Meie 17.07.2023 nr 7.1-2/23/1051-4

Ehitusloa taotluse kooskõlastusest keeldumine ja nõuete esitamine ÜVK projektile riigiteede nr 3 ja nr 13111 tee piirides ja tee kaitsevööndis Ida-Virumaal

Olete Transpordiameti (TRAM) kaasanud ehitisregistris (Ehitusloa taotlus nr 2311271/10991, menetlus nr 374846) Ehitusloa taotluse nr 2311271/10991menetlusse. Koos ehitusloa taotlusega on ehitisregistris esitatud ka ühisveevärgi ja -kanalisatsiooni (ÜVK) ehitiste ehitusprojekt, Keskkonnaprojekt OÜ töö nr 3198 „Peipsi põhjaranniku vee ja kanali projekteerimine. OSA-I. veevarustus ja kanalisatsioon (VK)“ (edaspidi *Projekt*), põhiprojekti staadiumis.

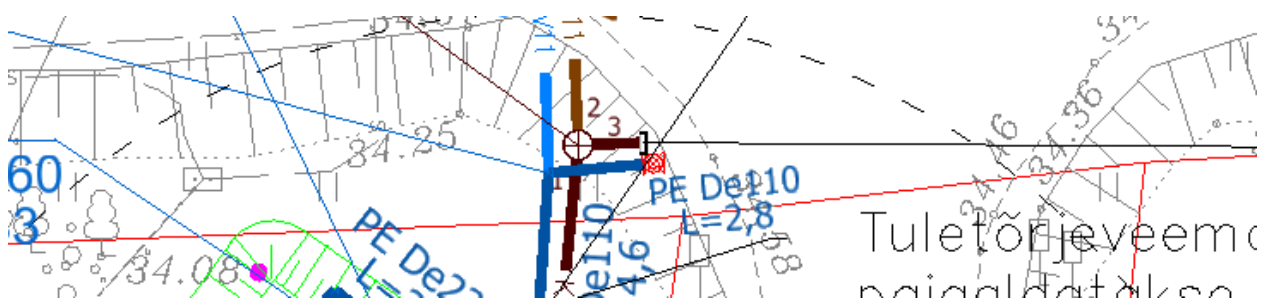
1. *Projekti* koosseisust puuduvad isikliku kasutusõiguse (IKÕ) plaanid tehnoõrkude kohta nagu on TRAMi kehtivates Nõuetes nõutud (TRAMi Nõuded p3.9.), mis on riigitee nr 13111 km 2,99 teemaal (kinnistul) – palume lisada.
2. Tehnoõrkude ristumine riigiteega nr 13111 km 2,99 peab teostatama kinnisel meetodi. Vastavasisuline selgitus puudub seletuskirjas ja asendiplaani, pikiprofiili joonistel. Asendiplaani joonistel puuduvad puurkaevikute asukohad, puudu on ristlõikejoonis – palume lisada.
3. Sõlmed MK-1063 ja K1-1093 palume viia maksimaalselt riigitee teemaa piirile ning sealt väljuvad torustike otsad naaberkinnistu sisse 2-3 m ulatuses, siis ei pea tulevane liituja enam sõlmima TRAMiga IKÕ lepinguid ning taotlema luba riigitee teemaal tegutsemiseks.

4. Sõlmed K1-1092, OKK-1062 ja V1-1093 tuleb riigitee mahasõidu muldkehast välja tõsta, väljapoole riigitee teemaad (kinnistut) ja ohutule kaugusele kohalikust teest nr 1302001, et ei peaks hakkama olemasolevat ristumiskohta (mahasõitu) taastama.

A-tüüpi pinnas

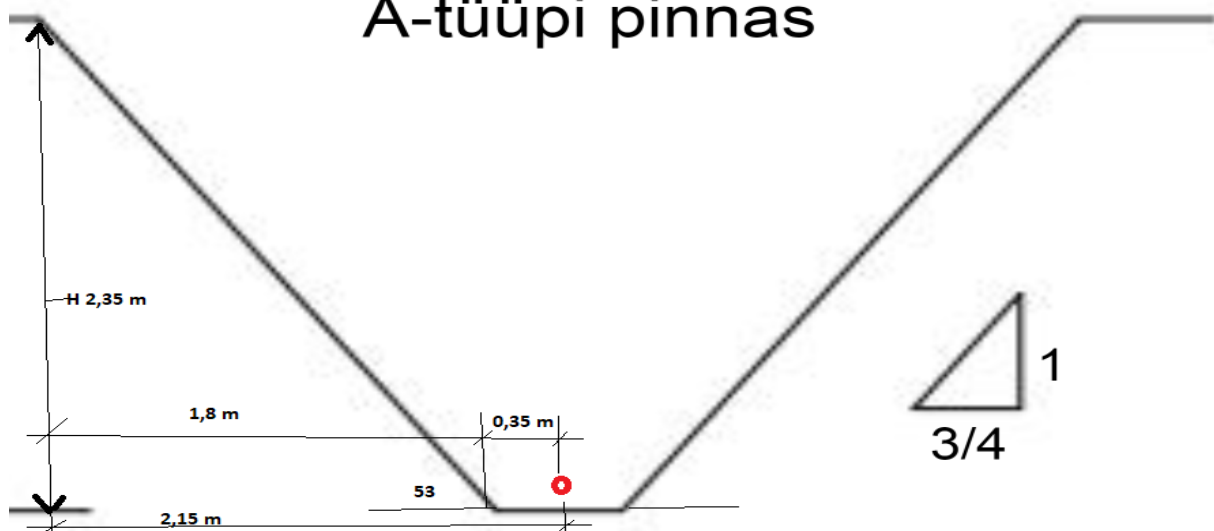
9. Varisemisnurk millega me tehnovõrkude paigaldamisel kaevetöödel piki teed, tee kõrval nõustume (mitte järsem) on 1:3/4 (53°) eeldades A-tüüpi pinnast vt „Tööohutus ehitusplatsil“. Näiteks toru põhi 2,2 m sügavusel maapinnast, all 15 cm liiva st kaeviku põhi 2,35 m siis tuleb arvestada, et võimalik kaeviku äär maapinnal on torust 2,15 m kaugusel ja see ei tohi ulatuda riigitee muldkehasse.
